Chaville le 7 septembre 2015

Je vous remercie de nous avoir demandé notre avis concernant la modification du Plan Local d'Urbanisme de la ville de Chaville dans votre courrier du 25 juin dernier.

Croquis concernant les articles 10.2 (toutes zones)

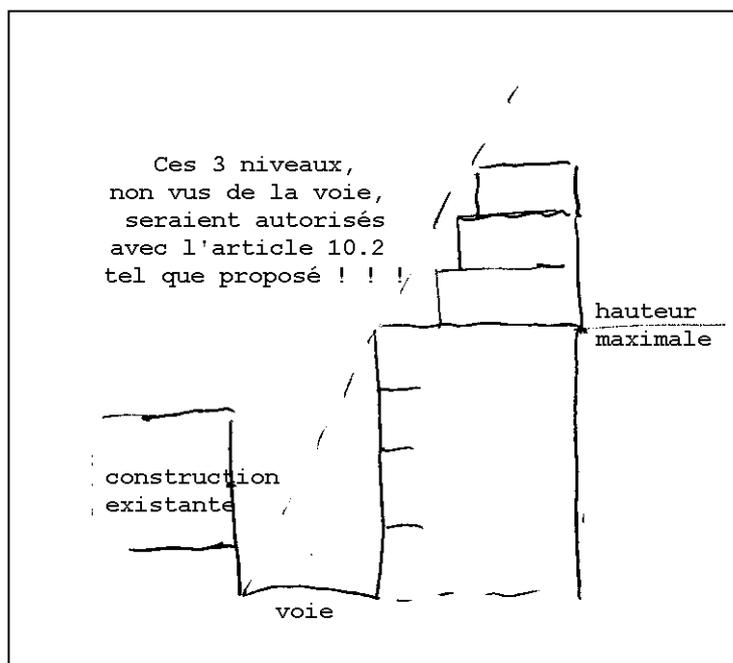
La rédaction de l'article 10.2 pour les zones UA, UP et UR est sujet à interprétation. En effet, écrire « Seuls les niveaux situés entièrement au-dessus du sol et visibles de la voie sont comptabilisés » peut signifier qu'une construction pourrait aller au-delà de la hauteur maximale à condition que les niveaux supplémentaires soient en retrait et non visibles de la rue (voir croquis ci-dessous). En conséquence nous demandons la suppression de cette phrase qui prête à confusion.
